5428

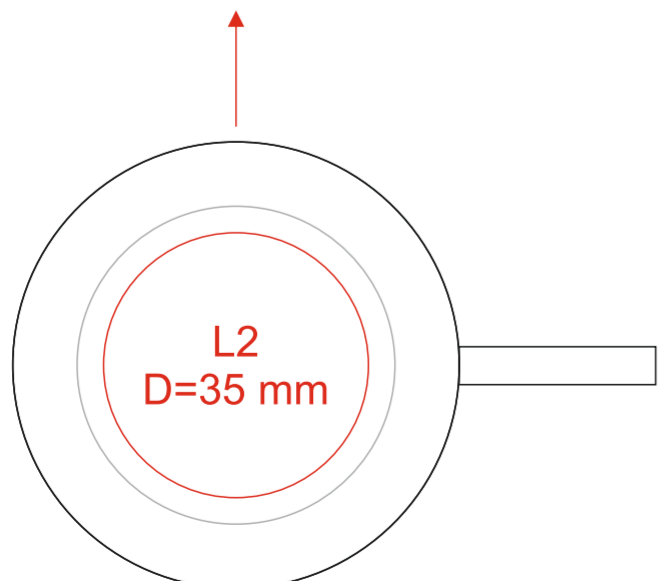
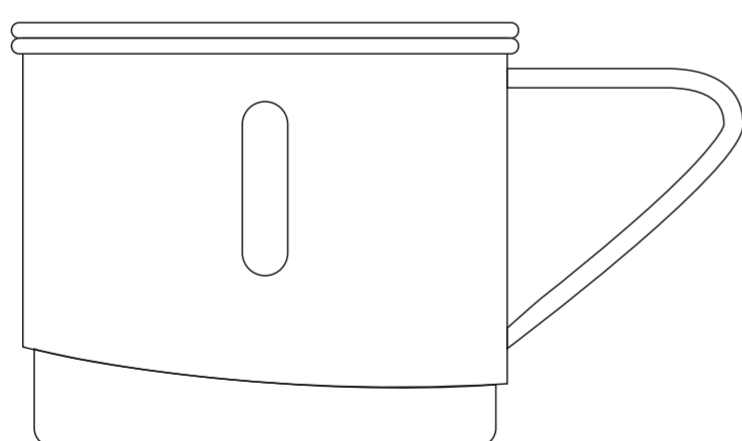
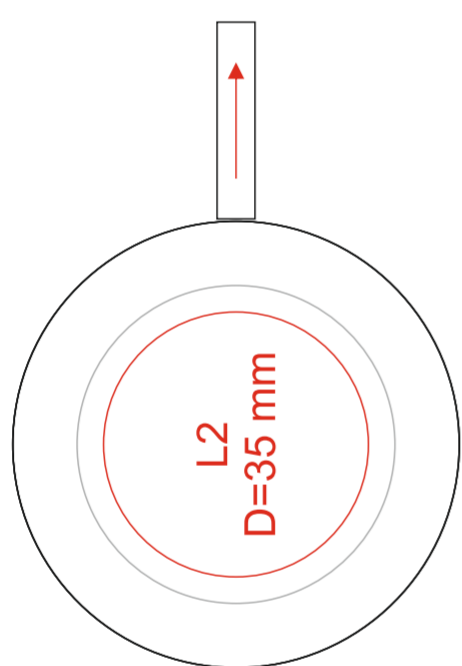
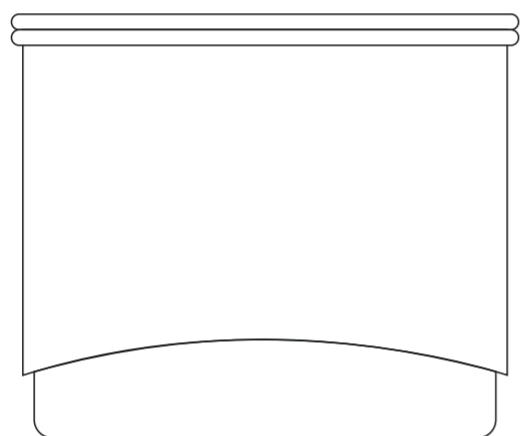
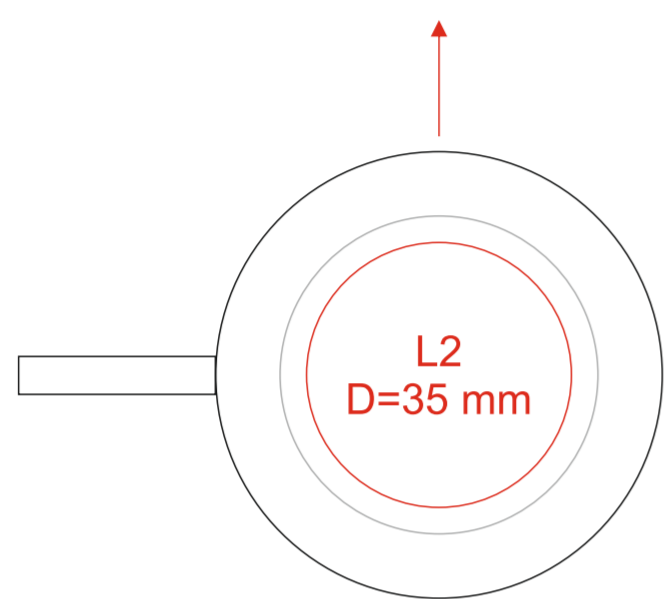
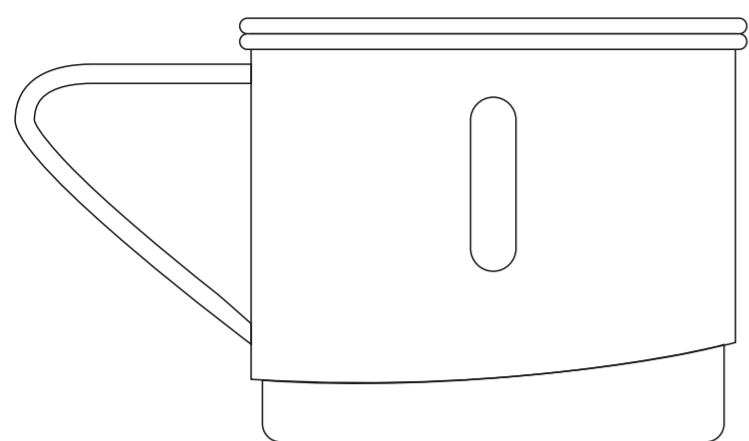
*Центрирование на кружке
возможно только
относительно ручки

*Центрирование возможно только относительно положения
одной кружки которая закручена на термосе,
положение дополнительные кружек
относительно центра
при закручивании будет различаться.

*Положение ручки при центрировании
только «слева».
